Keuringsverslag van een elektrische laagspanning- en zeer lage spanningsinstallatie

NIET CONFORM

Straatnaam Walburgstraat
Huisnummer 44
Busnummer 001
Postcode 9100
Gemeente Sint-Niklaas
Land België

Controlebezoek van een huishoudelijke installatie volgens (KB 08/09/2019) - AREI Boek 1- 6.5. en 4.2.4.3.

Afbeelding schakel- en verdeelbord:

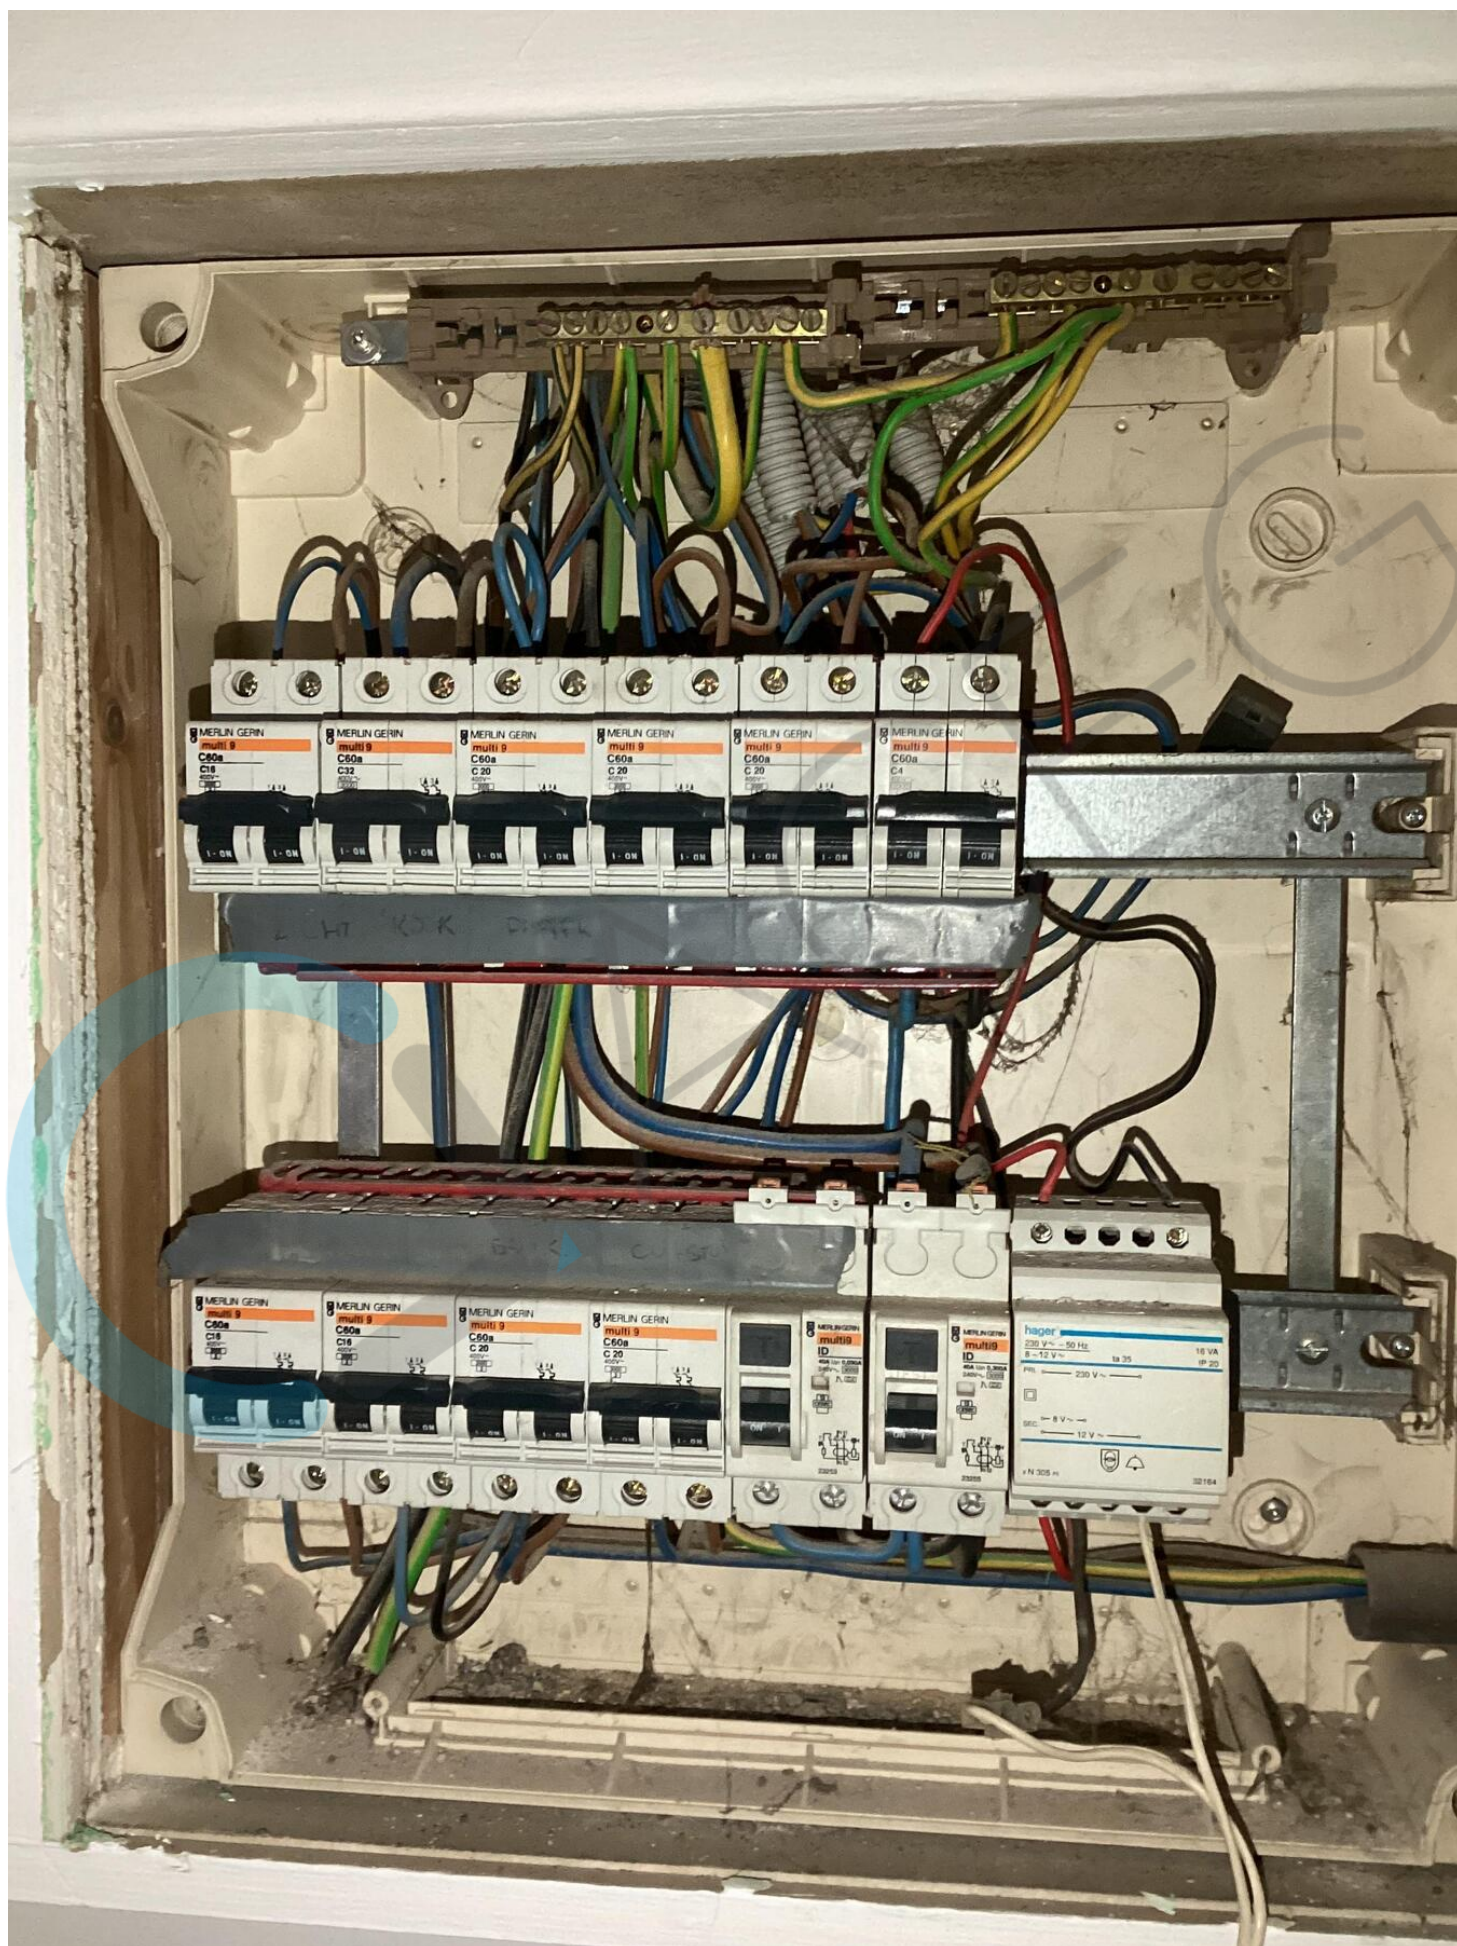
- I5.09 De genaakbare, naakte onder spanning staande delen zijn onvoldoende afgeschermd. (Boek 1 Afdeling 5.1.4. en 4.2.2.3.)
- I5.10 Niet gebruikte invoeringen van het verdeelbord zijn niet correct of onvoldoende afgedicht. (Boek 1 Afdeling 5.1.4. en 4.2.2.3.)

- I5.13 De nominale spanning dient duidelijk vermeld te worden op een oordeelkundig gekozen plaats. (Boek 1 Onderafdeling 3.1.3.3.)
- nota/note 18 De elektrische installatie is grondig na te zien en conform te maken volgens de voorschriften van het AREI boek 1.
